Mission régionale d'autorité environnementale  
**Auvergne-Rhône-Alpes**

**Avis délibéré de la mission régionale d'autorité environnementale  
sur la révision allégée n°1 du plan local d'urbanisme (PLU) de la  
commune de Tence (43)**

**Avis n° 2023-ARA-AUPP-01295**

Figure 1: OAP n°7 du Fieu (RP p.62)

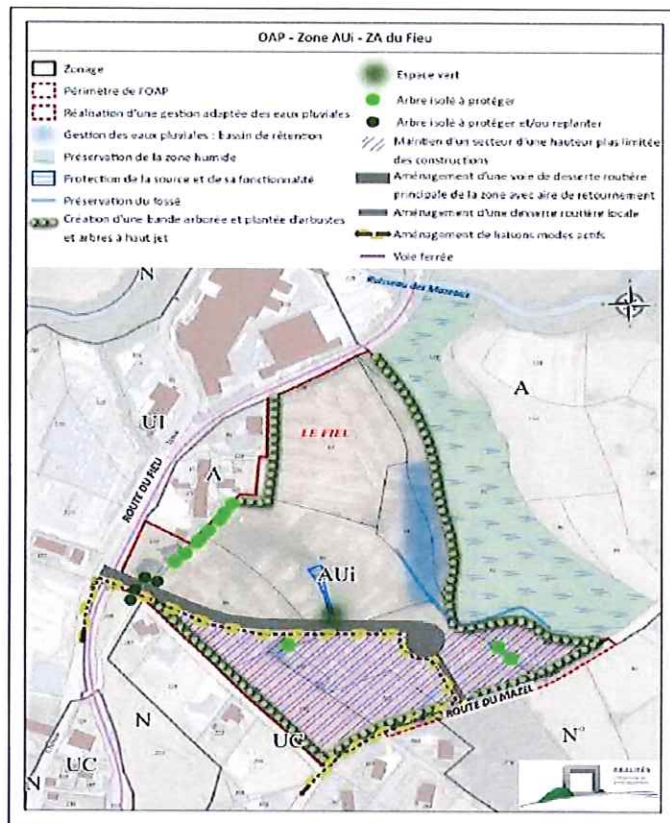
En termes de prise en compte du projet sur les paysages, le plan de zonage modifié ne prend pas en compte les incidences potentielles du projet de révision allégée sur les populations des habitations riveraines déjà existantes en zone UC, situées directement en bordure de la future zone AUi. Un écran végétal est prévu dans l'OAP pour atténuer l'impact visuel de l'extension de la future zone d'activités. Il ne s'agit cependant pas d'une prescription mais d'une simple orientation qui n'est pas reprise dans le règlement graphique du PLU, ce qui ne garantit pas la réalisation de cette mesure. L'OAP prévoit pour limiter l'impact visuel, la définition d'un secteur où la hauteur maximum des nouvelles constructions dans la future zone AUi serait limitée. Or le règlement écrit ne prévoit pas de différenciation sur les limitations de hauteur sur ce secteur : « La hauteur des constructions ne doit pas excéder 12 mètres à l'égout ». La disposition de l'OAP n'est pas assez précise et n'a qu'un rapport de compatibilité, ce qui ne garantit pas que l'impact visuel en bordure d'une zone pavillonnaire ne sera pas conséquent. En outre, quelques arbres isolés seront protégés par le règlement graphique et les OAP, ainsi qu'une haie existante au nord de l'extension.

S'agissant des nuisances sonores, les dispositions prévues dans l'OAP<sup>8</sup> et dans le règlement écrit (article AUi7 relatif à l'implantation en limite séparative) ne paraissent pas suffisantes. Une haie végétale, si elle peut avoir un impact visuel, ne réduira pas les nuisances sonores. Selon les recommandations de l'ARS, pour avoir un effet limité, une haie de plusieurs mètres de largeur à feuillage persistant serait nécessaire. Or le règlement sur les haies n'est pas prévu en ce sens. Il serait utile que les résultats des mesures de bruit de l'entreprise RG 43 qui devaient être faites 6 mois après la mise en service (a priori fin mai 2022), figurent dans le dossier de révision allégée.

- **de démontrer dans le rapport environnemental que le projet de future zone AUi et les rejets qui l'accompagneront seront en adéquation avec les capacités de la station d'épuration au moment de l'aménagement de la zone,**
- **de reprendre le règlement graphique pour intégrer des mesures paysagères prescriptives et préserver des nuisances visuelles les habitations existantes ou à venir situées en zone UC,**

- d'apporter des justifications complémentaires sur l'efficacité des mesures envisagées contre les nuisances sonores générées par l'extension de la zone d'activités vis-à-vis de la zone pavillonnaire périphérique.

Figure 2: Extrait du plan de zonage du PLU avant et après révision allégée (P.59 du RP)

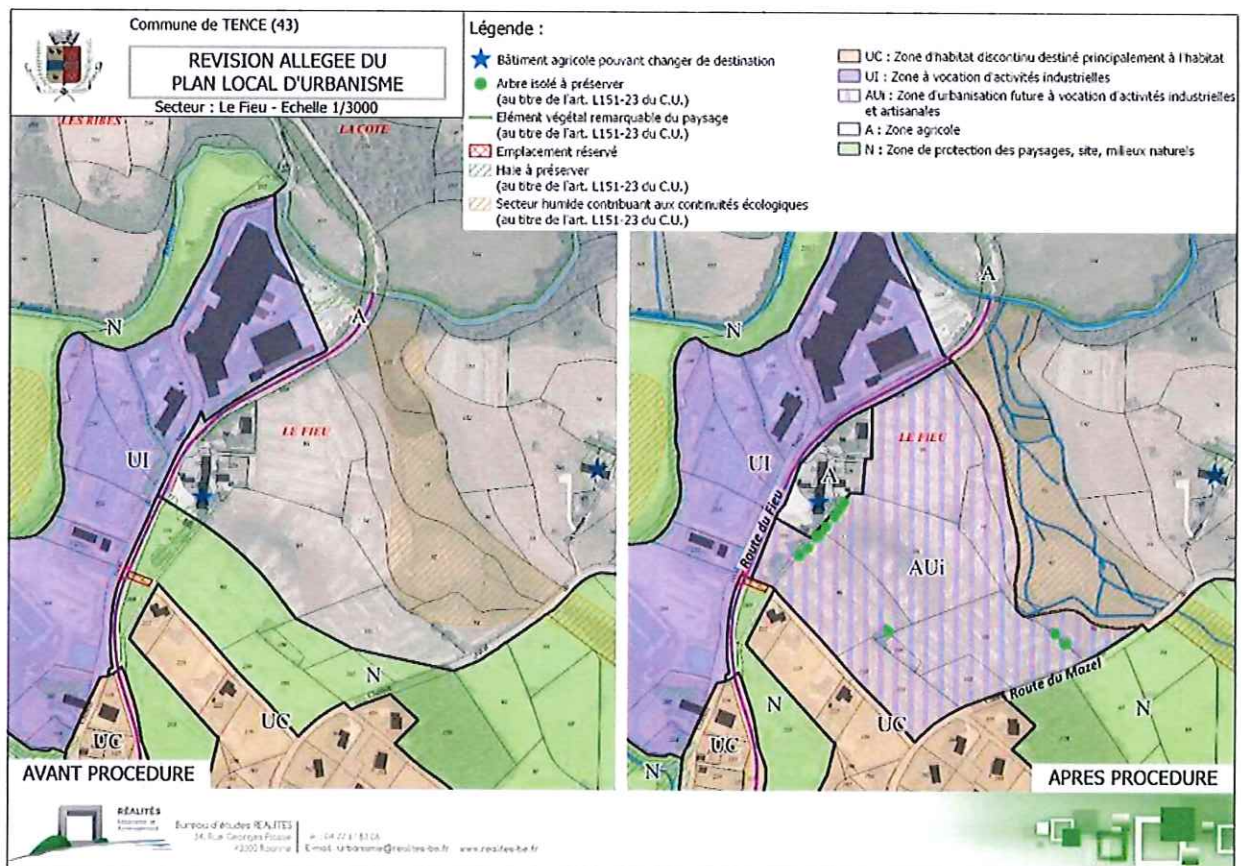
Concernant la prise en compte des milieux naturels, le plan de zonage modificatif prend globalement en compte la présence du cours d'eau, de la source et de la zone humide sur la surface déterminée à ce stade. Ces secteurs semblent épargnés par l'aménagement de la nouvelle zone d'activités du Fieu. Cependant il existe encore une incertitude sur la prise en compte de toutes les zones potentiellement humides du secteur puisque la démarche de recensement des zones humides n'a pas été réalisée de façon exhaustive, par le biais de sondages pédologiques.
